改善箇所説明図

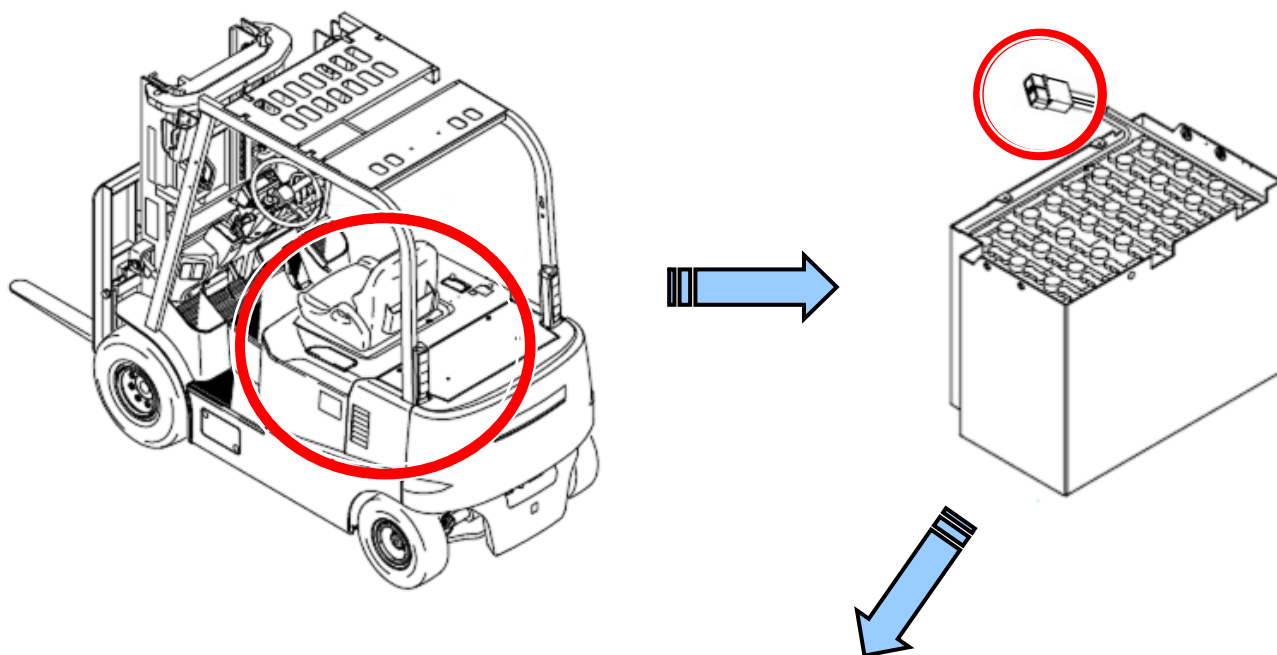
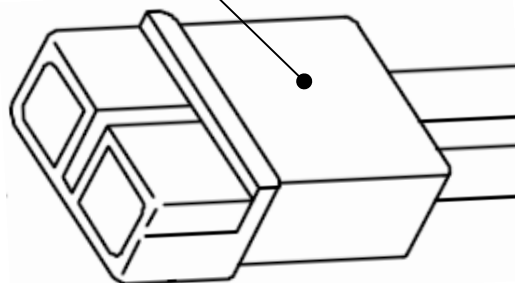
不適合発生箇所

バッテリープラグ

基準不適合発生箇所

バッテリー式フォークリフトのバッテリープラグにおいて、プラグ端子の圧着方法が不適切なため、当該圧着部分の接触抵抗が増加し、バッテリー電流が大きいとプラグ端子が過熱する場合がある。そのため、そのままの状態で使用を続けると、負荷の大きな作業を連続して行った場合に、バッテリープラグの樹脂部が熱変形し、バッテリー側と車両側の電気接点が離れることで、電源が切れて車両が停止するおそれがある。

改善の内容

全車両、プラグ端子を点検して、熱による変形・変色が見られる場合は車体側ならびにバッテリー側のプラグ端子を対策品に交換する。また、熱による変形・変色が見られない場合はバッテリー側のプラグ端子の圧着箇所へ追加カシメ加工を行う。
